PROJET PRESENTE PAR LA METROPOLE DE ROUEN NORMANDIE RELATIF A UNE
MODIFICATION DU PLAN LOCAL D'URBANISME METROPOLITAIN SUR LE
TERRITOIRE DE ROUEN POLE DE PROXIMITE SEINE-SUD (PP2S) CONCERNANT
OISSEL, LE PETIT-QUEVILLY, SOTTEVILLE-LES-ROUEN ET SAINT-ETIENNE-DU-
ROUVRAY

- Rapport
- Conclusions et avis motivés
- Annexes

DIEPPE, le 10 août 2021

Commissaire enquêteur

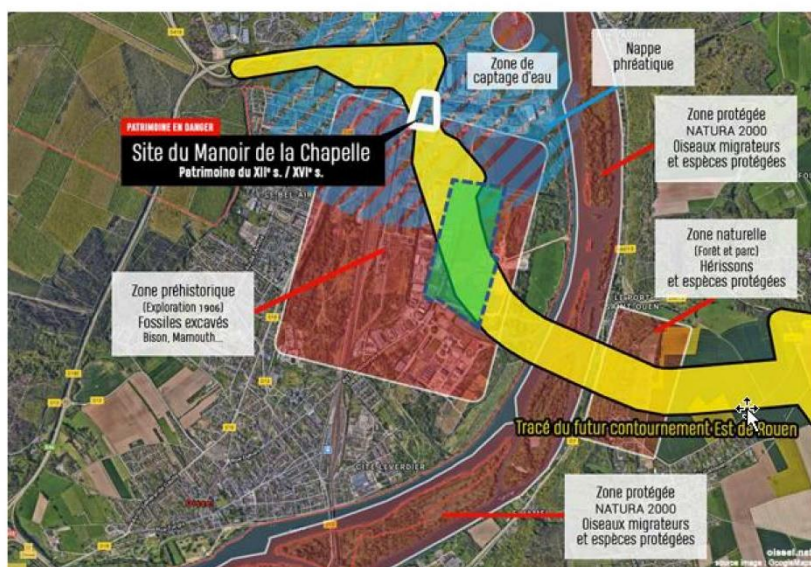
La zone d'implantation pour de l'industrie : zone qui n'a jamais été occupée par une activité industrielle. Dans les années 1960 une exploitation du sable a eu lieu sur certains endroits. La terre n'est pas polluée à cet endroit

Zone d'un réservoir d'eau, lieu de contact avec nappe de la craie et de la seine, à 800m en aval captage d'eau potable pour la zone sud de Rouen rapport BRGM 1971 (recherche captage

d'eau- commune de OISSEL) Découverte en 2000 par archéologue de la DRAC (M. Yves Marie Adrien) d'un habitat mérovingien sur le site de la CEMEX en bordure de la Seine.

En 1905 lors de l'extraction de gravier et sable pour le ballast de chemin de fer sur la zone de la sablonnière, de la poudrière ont été découverts de nombreux ossements d'animaux préhistoriques, bovines, cerfs, mammouths – publicités dans un service d'archéologie préhistoriques en janvier 1906

M. DHOLLANDE s'insurge contre le fait que la modification prévue dans le dossier relative à l'OAP « grands projets » pour la zone CEMEX soit désormais ouverte à l'industrialisation. L'ensemble de ses allégations est repris dans cette carte publiée sur le site <http://oissel.net/2021/01/destruction-du-patrimoine-manoir-de-la-chapelle>) sur laquelle j'ai inséré en vert pâle (pointillés bleus) le périmètre approximatif de l'OAP secteur CEMEX.

Les Monuments Historiques en question et leurs périmètres de covisibilité sont situés hors du périmètre de l'OAP Seine-Sud, secteur Cemex.

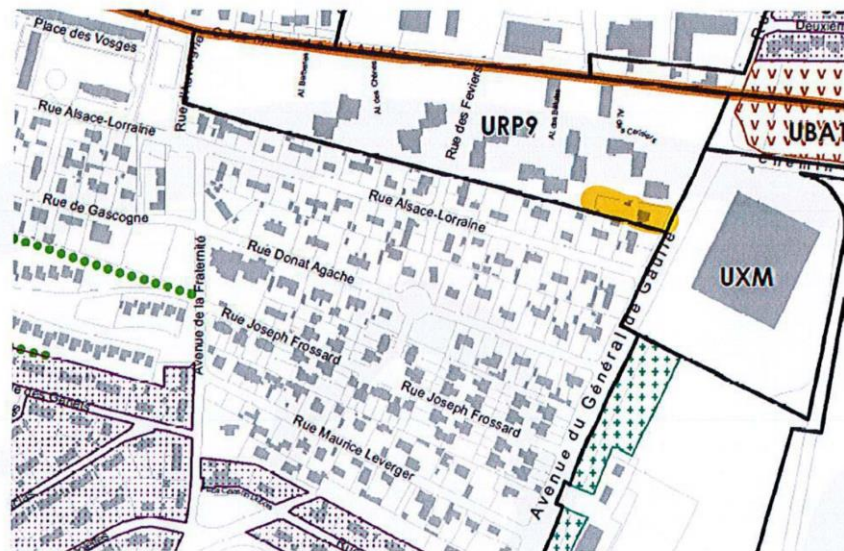
- La parcelle section BH n° 227, située rue Pierre Curie, est classée en zone 2AU X du PLUI. Or ce terrain est dans le prolongement de parcelles déjà bâties, et a donc vocation à être considérée comme une « dent creuse ». De ce fait, il faudrait l'intégrer dans la zone urbaine, en zone UBA 1 ;

- La parcelle AB n° 113 située au 3299 Avenue du Général de Gaulle et limitrophe de la cité des Oiseaux, a été intégrée par erreur dans la zone URP 9 du PLUI, zone de projet correspondant à la requalification et résidentialisation de la cité des Oiseaux. Elle devrait donc être détachée de la zone URP 9 pour être intégrée dans la zone UBA 1, zone urbaine à vocation principale d'habitat individuelle.

Il ne s'agit pas d'une erreur matérielle, pour rappel : "Le choix de la délimitation s'est porté sur un découpage suivant les limites parcellaires des parcelles déjà bâties" (cf.p.82 du Tome 4 du Rapport de Présentation). De plus, cette parcelle étant classée en zone 2AU, l'ouverture à l'urbanisation des zones 2AU nécessitera une modification du PLU avec délibération motivée et enquête publique, comme rappelé au sein du rapport de présentation du PLU (cf.p.31 du TOME 4-Justification des choix), la délibération motivée doit justifier de l'utilité de l'ouverture à l'urbanisation au regard des capacités d'urbanisation encore inexploitées dans les zones déjà urbanisées et de la faisabilité opérationnelle d'un projet dans ces zones.

S'agissant de la demande de modification de zonage (parcelle AB113), il s'agit effectivement d'une erreur matérielle. La zone URP9, zone de projet correspond à la requalification et résidentialisation de la cité des oiseaux. La parcelle AB113 est actuellement occupée par de l'habitat individuel et ne fait pas partie du projet de renouvellement urbain. Il est donc possible d'intégrer cette parcelle à la zone UBA1, zone urbaine à vocation principale d'habitat individuel.
